Leeswijzer planwijzigingen Artis Aquarium

Project : Renovatie aquariumgebouw Artis
Projectnummer : ART18.11
Opdrachtgever : Artis
Onderwerp : Wijzigingenlijst
Fase : BE-2
Datum : 1-4-2022
Gewijzigd
Status : Definitief

Renovatie Aquariumgebouw	plattegrond nieuw	ART18.11	A	01-04-2022	
ARTIS	begane grond	1:100	A0		A01.00

Renovatie Aquariumgebouw	plattegrond nieuw	ART18.11	A	01-04-2022	A01.05
ARTIS	dak	1:100	A0

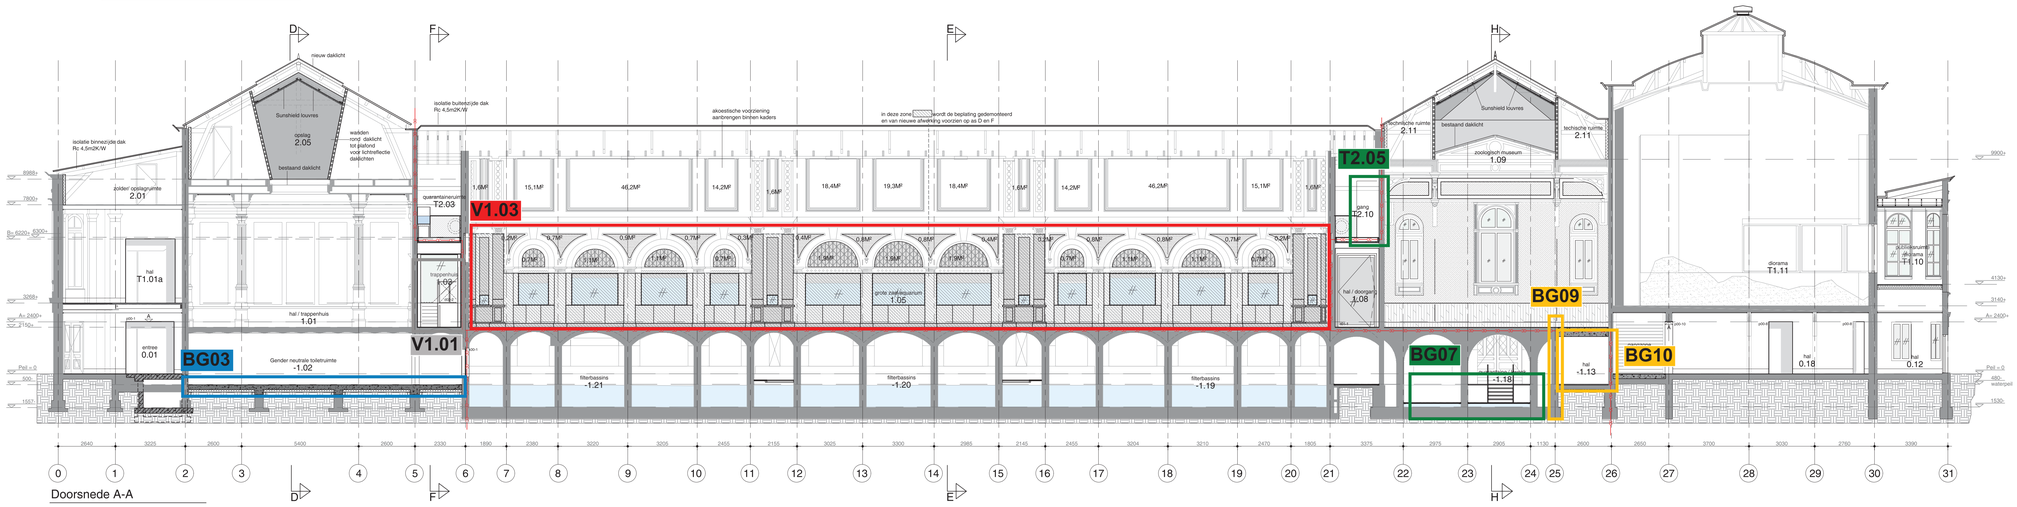
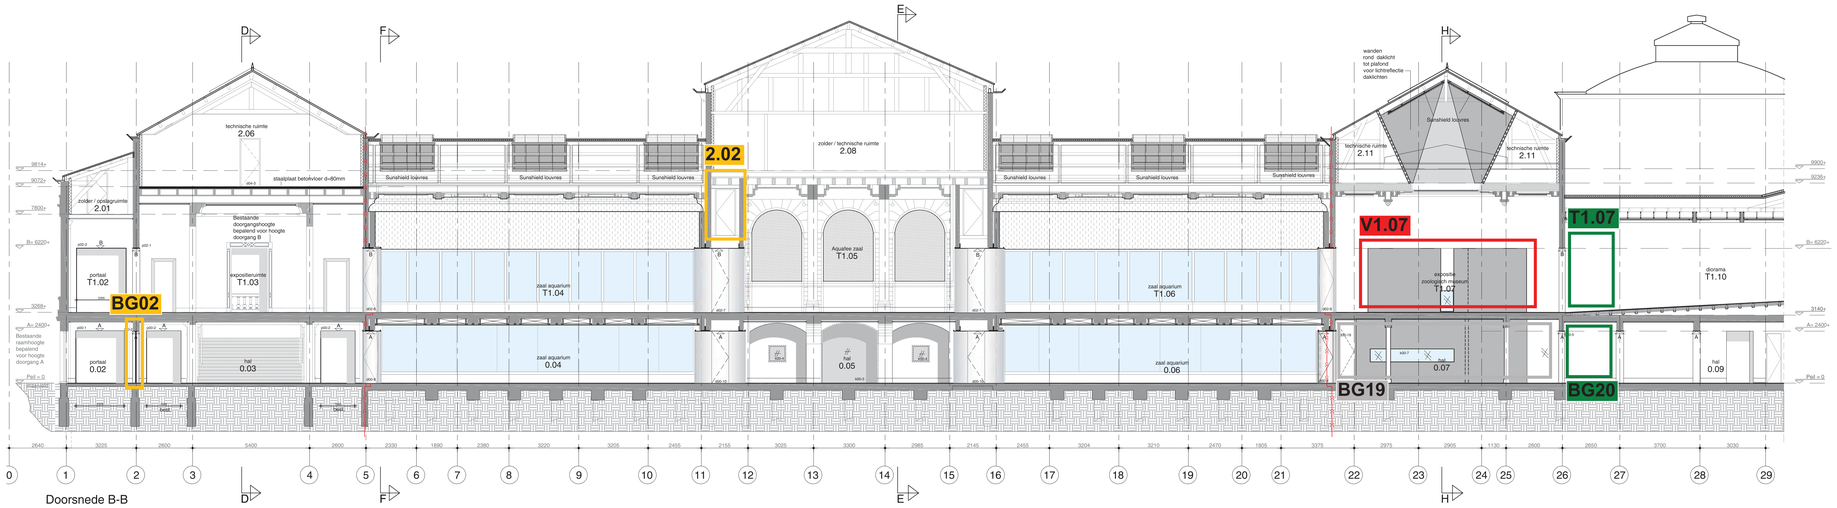
Dak				
	Ruimte nr.	**Positie**	**Vervallen**	**Gewijzigd**
#D.01	Dak	As 0-31; A-L		Afwerking dak zinken felsbanen i.p.v. zinken pannen
